Modernisierung und Brandschutzsanierung Friedrich von Bodelschwingh Schule

Auftraggeber: Landeshauptstadt Wiesbaden - Revisionsamt

Plausibilitätsprüfung des Brandschutzkonzepts

Bericht zur Prüfung auf Vollständigkeit und Richtigkeit des Brandschutznachweises in Anlehnung an § 19 Abs. 1 HPPVO

Abbildung 1 Vergleich des Brandschutzkonzepts (links) mit der Planung des Architekturbüros (rechts)

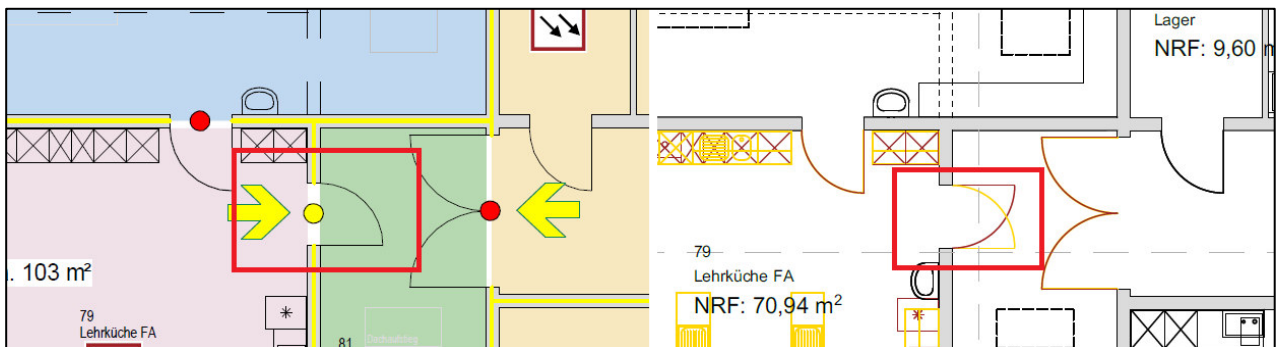
- Bei der Tür zwischen dem Flur 81 und der Lehrküche wurde im Plan des Brandschutzgutachtens die Änderung der Öffnungsrichtung, wie im Plan des Architekten

beschrieben, nicht berücksichtigt (Abb. 1). Die Öffnungsrichtung der Türe hat brandschutztechnisch keine Relevanz.

Abbildung 2 Vergleich des Brandschutzkonzepts (unten) mit der Planung des Architekturbüros (oben)

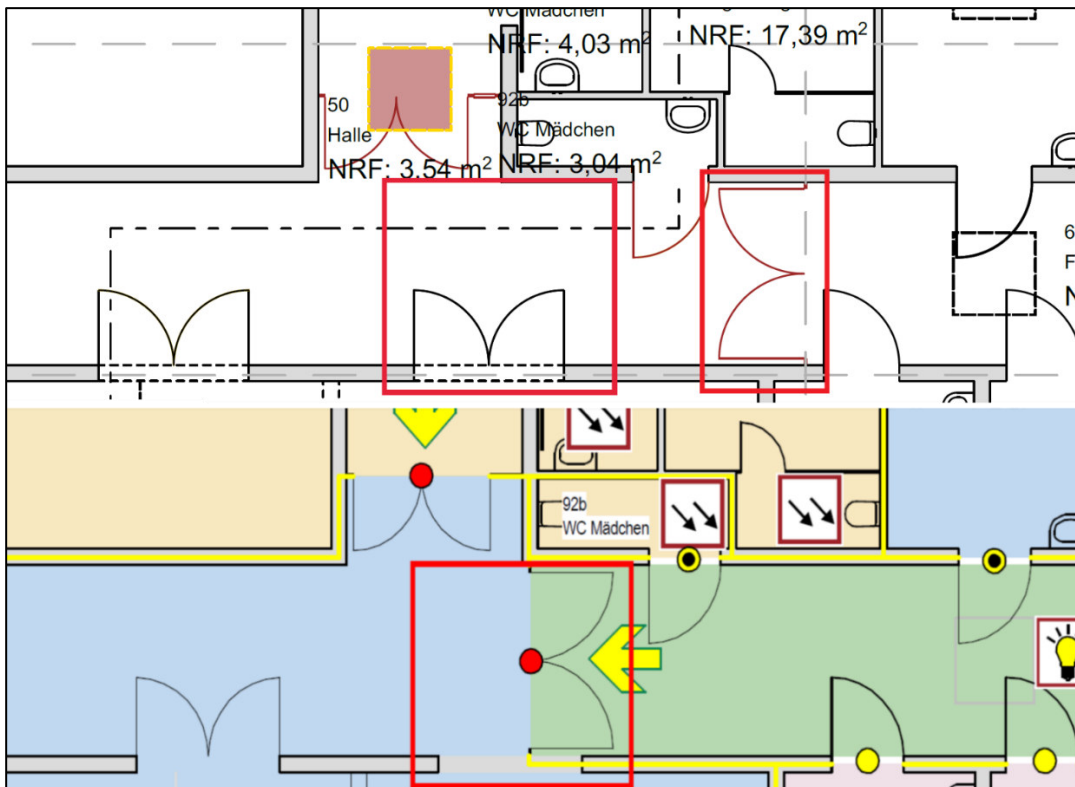
- Im Übergang vom Flur 69 zur Halle 50 unterscheidet sich das Brandschutzkonzept und die Planung des Architekten. Nach der Zeichnung des Architekten befindet sich die Durchgangstür rechts neben der Mädchentoilette und links von der Tür zum Lager. Im Brandschutzkonzept befindet sich die Tür links neben der Mädchentoilette. An dieser Stelle soll laut Plan des Architekten eine Tür nach unten zum Versammlungsraum hin eingebaut werden (Abb. 2). Brandschutztechnisch ist die Position der Tür nicht relevant, solange sie die vorausgesetzten Normen einhält. Wenn die Tür rechts der Mädchentoilette eingebaut wird, gilt es zu prüfen, ob die Tür zur Mädchentoilette den rechtlichen gestellten Anforderungen entspricht, da diese nun in den Versammlungsraum und nicht mehr in den Flur führt.

11.2 Außenanlagen

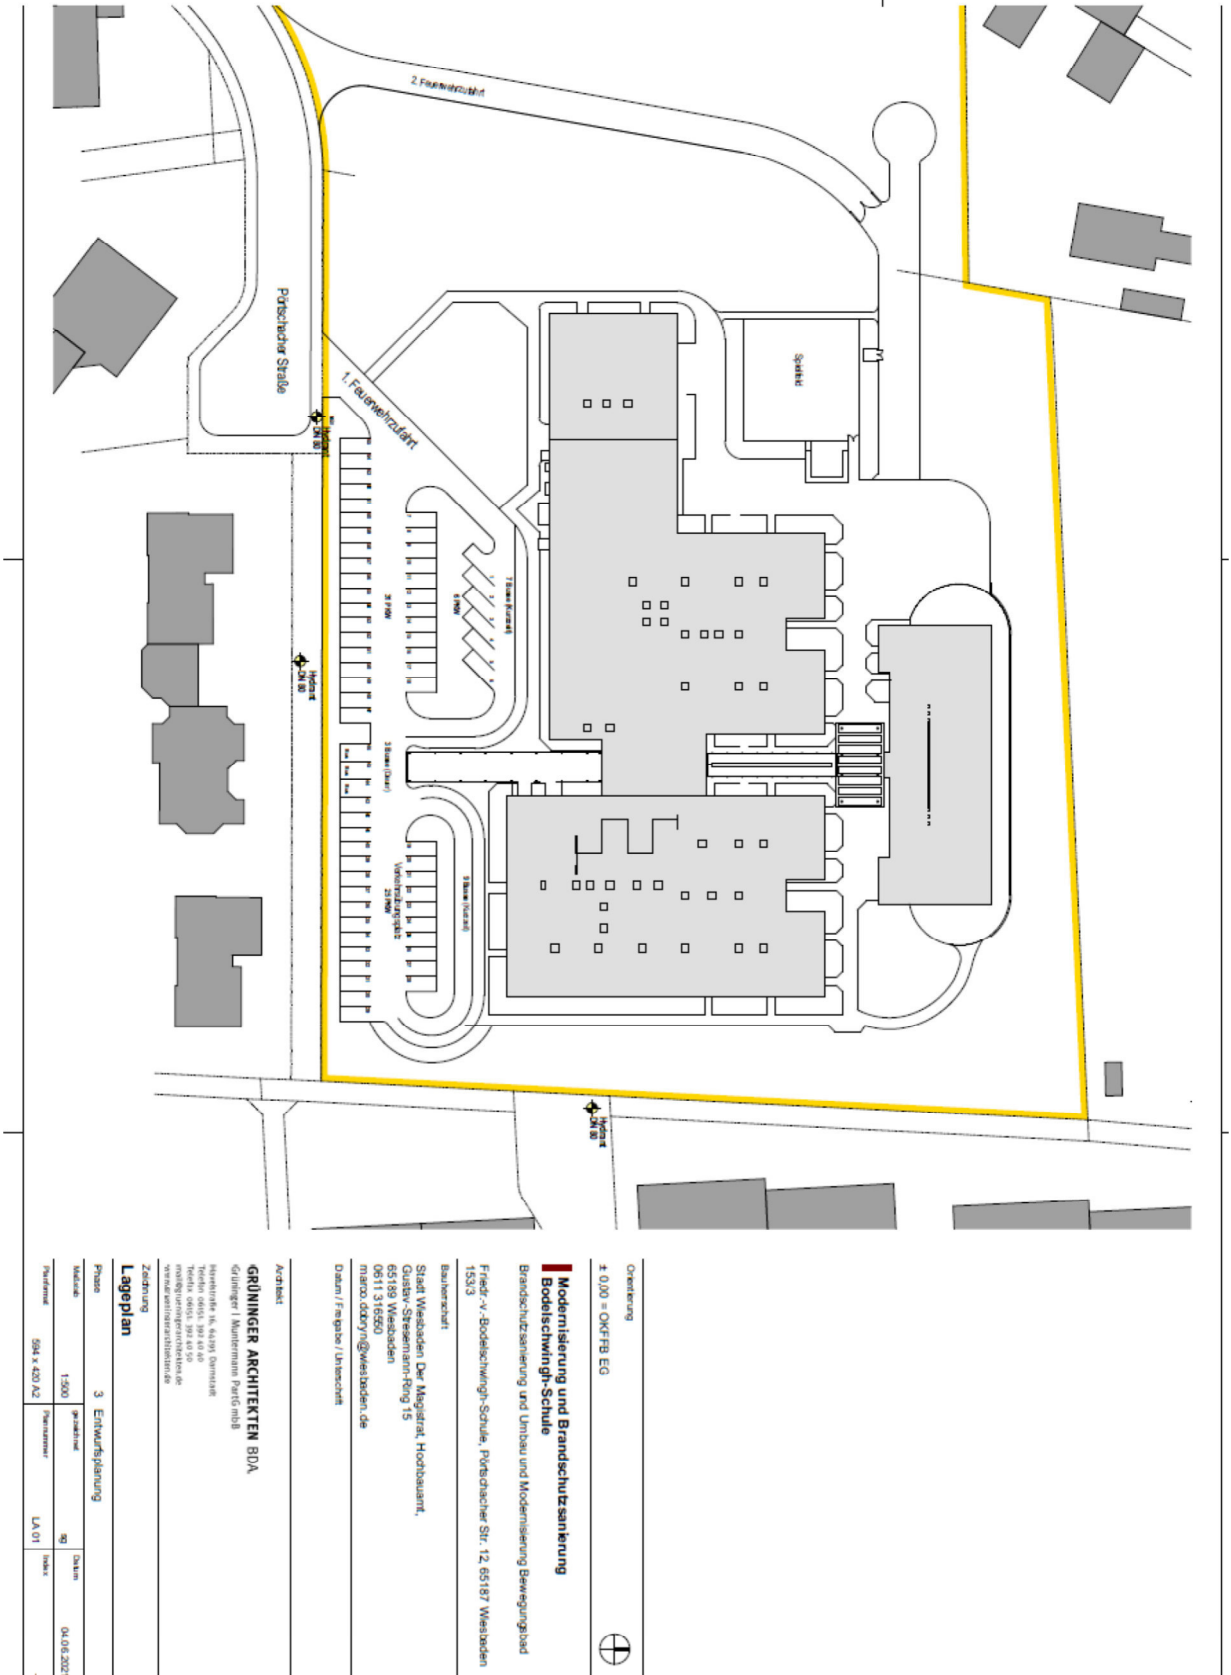
vermutlich noch
nicht final;
Zeichnung nicht
beurteilbar

vermutlich noch
nicht final;
Zeichnung nicht
beurteilbar
